工程指示 / 要求簡箋(E.I.)

工程指示編號：EI / 1016 / 19

工程名稱：觀塘裕民坊

工程項目：幕牆 大貨(T2)(標準層 10-25,29-52/F) (修改玻璃扣蓋避位)

名稱	玻璃扣蓋	制圖	邱紅	2018.10.21	修改	D	B	C
材料	X85558	復核	謝永林	2019.01.02	日期	2019.08.21	2019.01.25	2019.05.15
顏色	EC-DG-S332054 (3塗)	批准			圖號	ZS-XC01

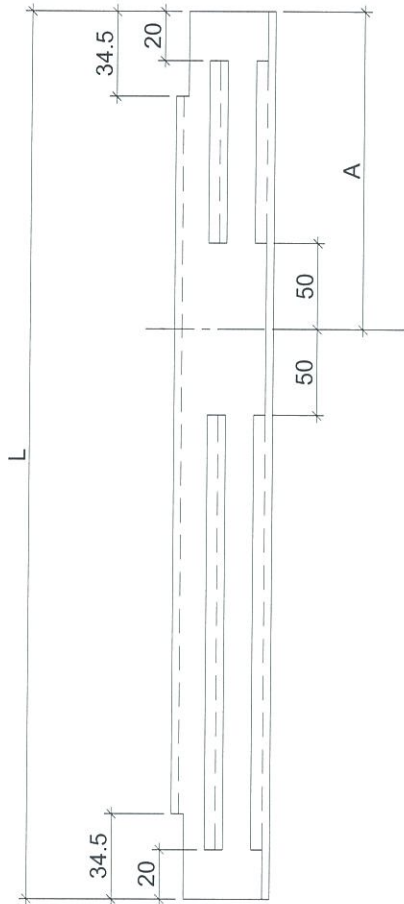
依據HK1838修改此圖

(1)修改玻璃扣蓋，見光頂底避位改回做 34.5，方便地盤安裝

名稱	玻璃扣蓋	制圖	邱紅	2018. 10. 21	修改	D	B	C
材料	X85558	復核	謝永林	2019. 01. 02	日期	2019.08.21	2019.01.25	2019.05.15
顏色	EC-DG-S332054 (3塗)	批準			圖號	ZS-XC01R

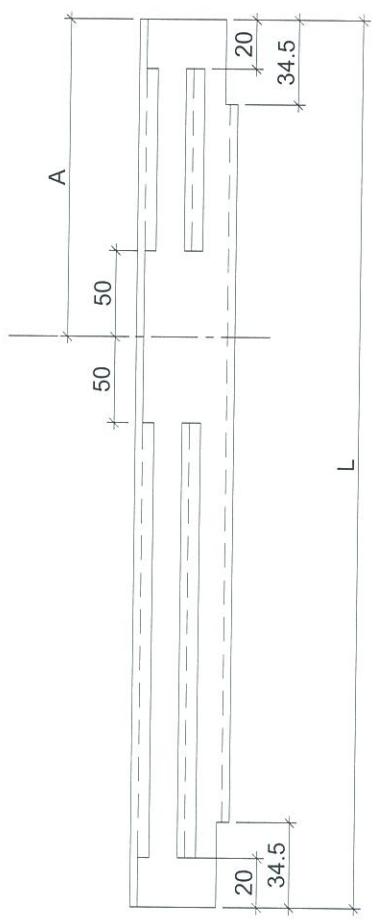
依據HK1838修改此圖

名稱	玻璃扣蓋	制圖	邱紅	2018.10.21	修改	D	B	C
材料	X85558	復核	謝永林	2019.01.02	日期	2019.08.21	2019.01.25	2019.05.15
顏色	EC-DG-S332054 (3塗)	批准			圖號	ZS-XY01

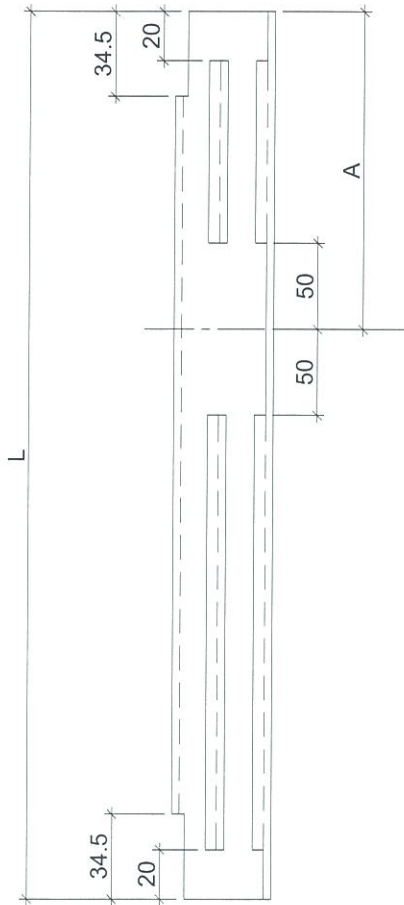
依據HK1838修改此圖

名稱	玻璃扣蓋	制圖	邱紅	2018.10.21	修改	D	B	C
材料	X85558	復核	謝永林	2019.01.02	日期	2019.08.21	2019.01.25	2019.05.15
顏色	EC-DG-S332054 (3塗)	批准			圖號	ZS-XY01R

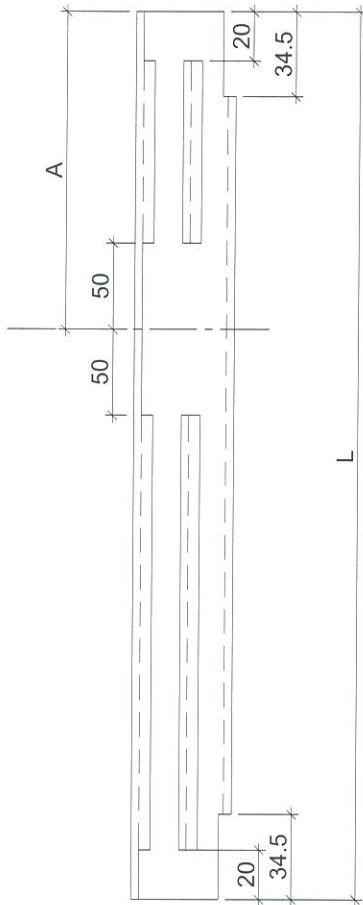
依據HK1838修改此圖
